Projekt „ ÚSTÍ NAD ORLICÍ – KANALIZACE A ČOV “			
Změnový list č.		ZL č.3-37	
Část A: OZNÁMENÍ ZMĚNY			
Komu:	TEPVOS, spol. s r.o.	Datum: 10.6.2014	
Odesláno/	předáno:		
Stavební objekt (provozní soubor):		SO 3.17 STOKY S7, S7-1, S7-1-1, S7-1-2, S7-2, P7, VÝTLAK T7	
Odkazy:	na specifikaci:		
	na výkresy:	Projektová dokumentace změny – RDS - změna	
	na rozp. podklady:	Výkaz výměr změny	
	na jinou část smlouvy:		
ZMĚNA – popis změny:			
<u>Popis změny:</u>			
SO 3.17 STOKY S7, S7-1, ... – z důvodu změny vlastnických práv na pozemky nové ve vlastnictví obce se bude měnit trasa stoky S7-1-2 v úseku ŠS712-2 – ŠS712-4.			
Součástí oznámení změny je:

15. UČS 2 SO 3.17 STOKA S7-1-2 - ZMĚNA TRASY
NA ŽÁDOST OBJEDNATELE

**Věc : Ústí nad Orlicí – kanalizace a ČOV
3 – Dlouhá Třebová - kanalizace
Stanovisko projektanta ke změnovému listu č. 3-37:
SO 3.17 – STOKY S7, S7-1, S7-1-1, S7-1-2, S7-2, P7, VÝTLAK T7
- posun trasy stoky S7-1-2**

15.8-67.74

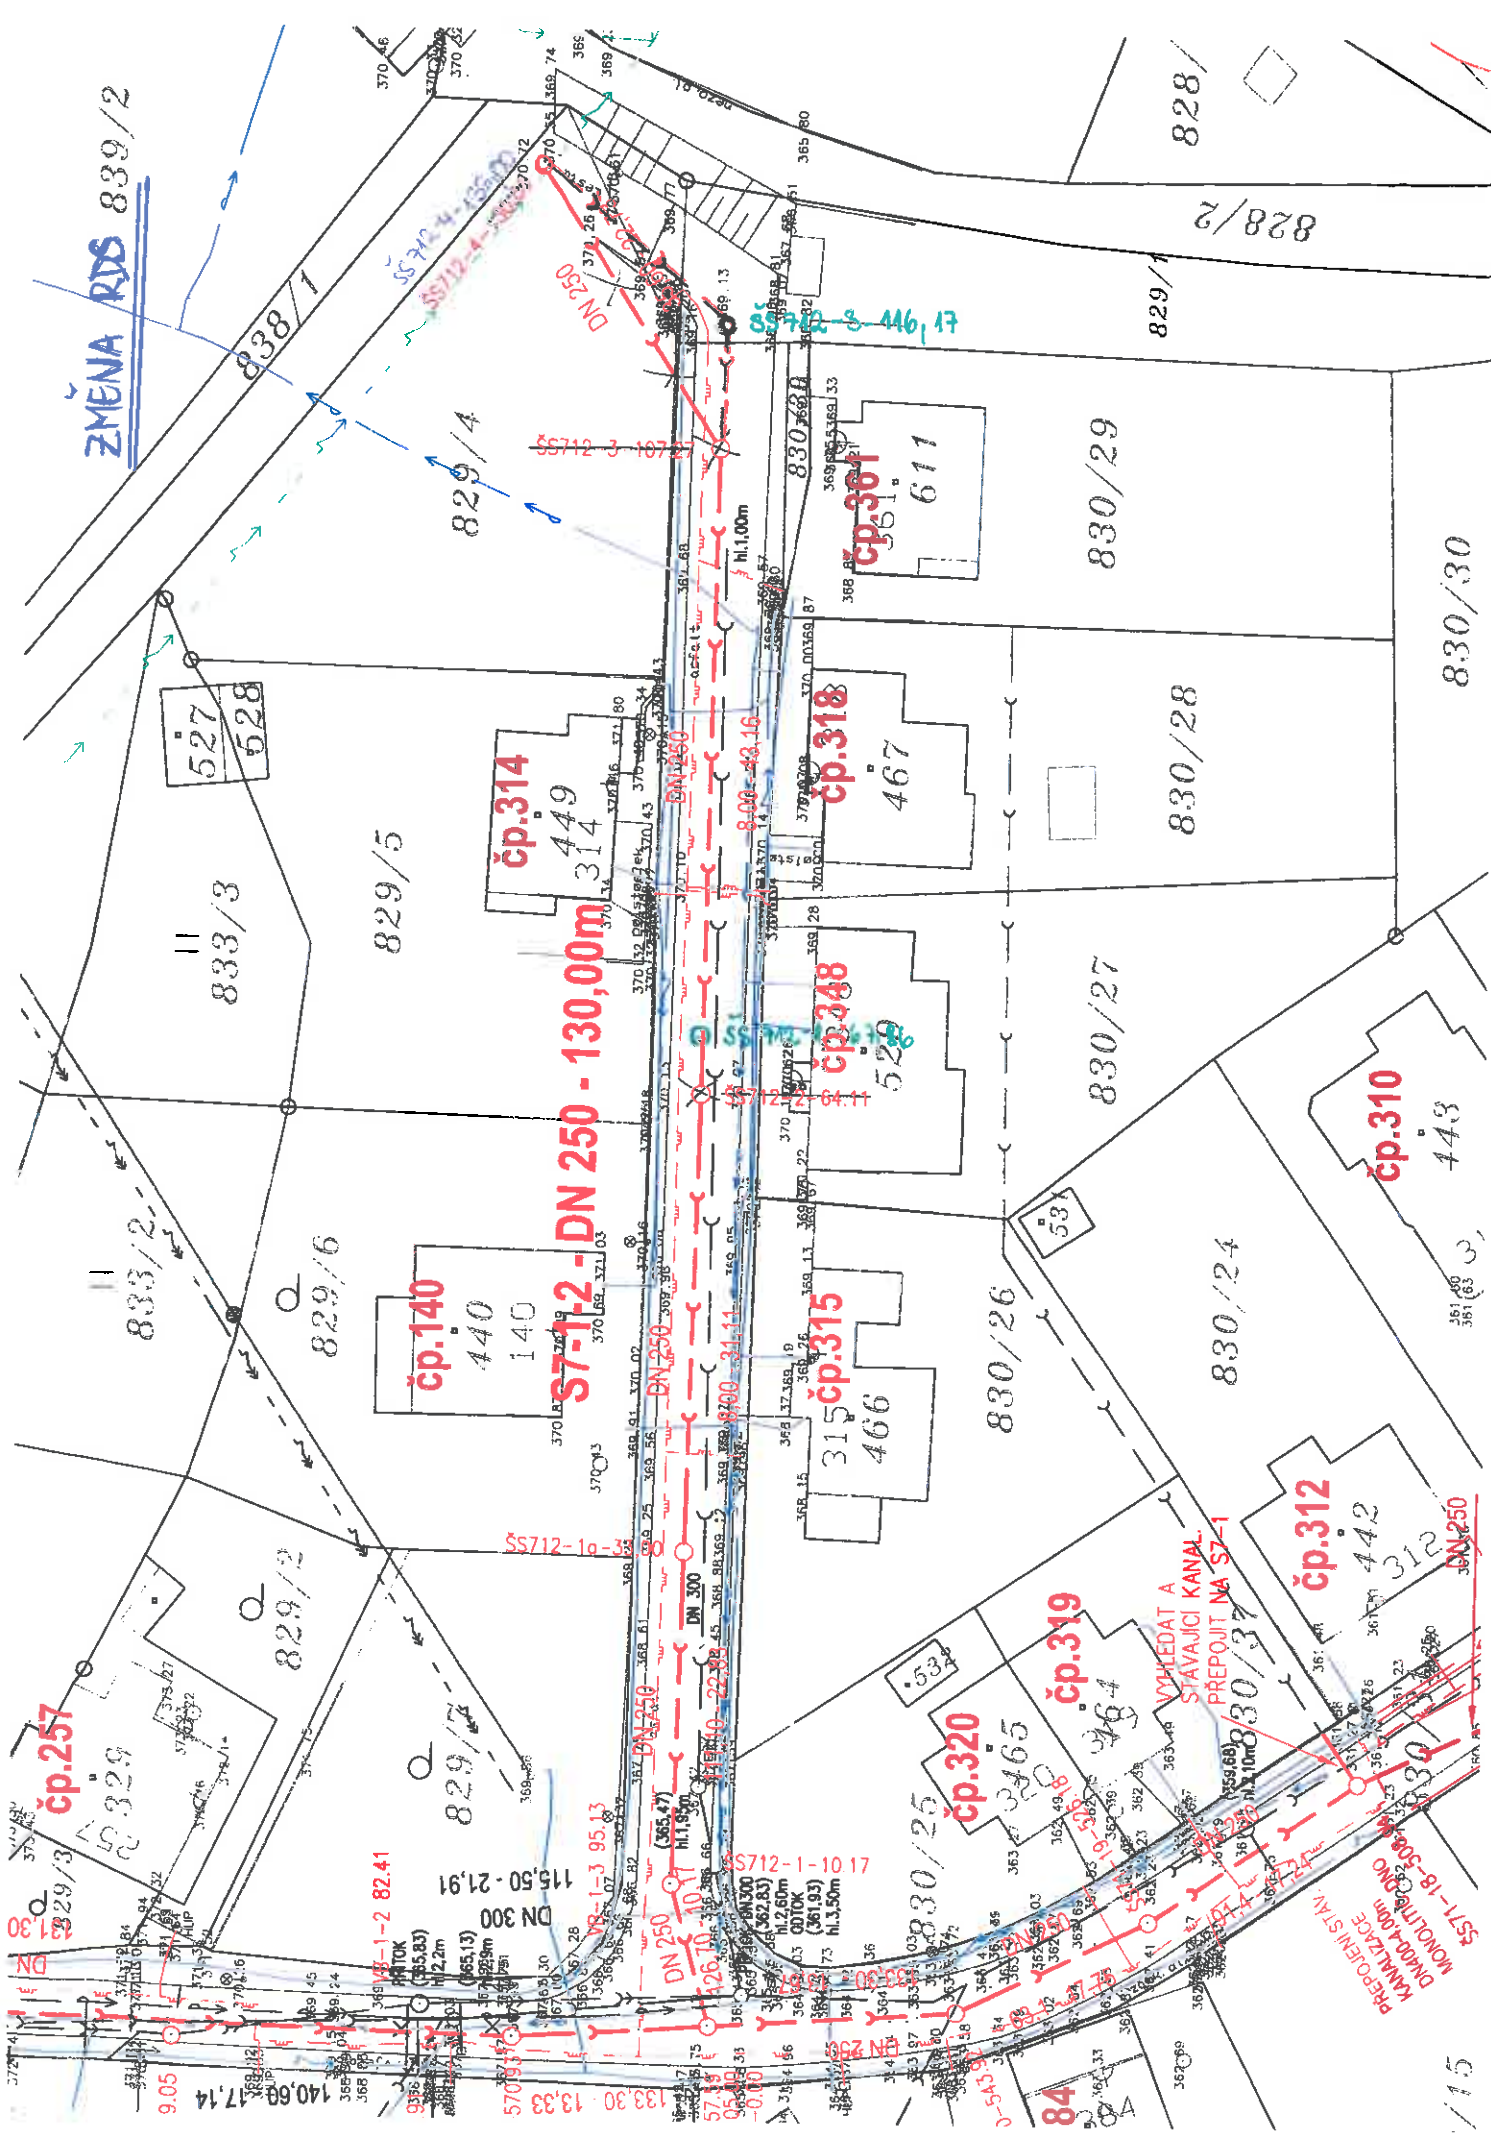
Z DŮVODU ZMĚNY VLASTNICKÝCH PRÁV NA POŘÍZENÍ
NOVÉ VE VLASTNICKOSTI OBCE SE MĚNÍ TRASA STOKY
S7-1-2 V ÚSEKU ŠS 412-2 - ŠS 412-4.

Předkládaná změna projektové dokumentace řeší posun trasy gravitační stoky S7-1-2 v lokalitě Niva - jedná se o změnu SO 3.17. Změna bude provedena posunutím trasy v úseku ŠS7-1-2-2 a ŠS7-1-2-4 z důvodu změny majitele pozemku.

SO 3.17 – Stoky S7, S7-1, S7-1-1, S7-1-2, S7-2, P7, výtlak T7 - z důvodu změny vlastnických práv na pozemky nové ve vlastnictví obce se bude měnit trasa stoky S7-1-2 v úseku ŠS712-2 – ŠS712-4.

Z výše uvedených důvodů projektant souhlasí s navrženými změnami.
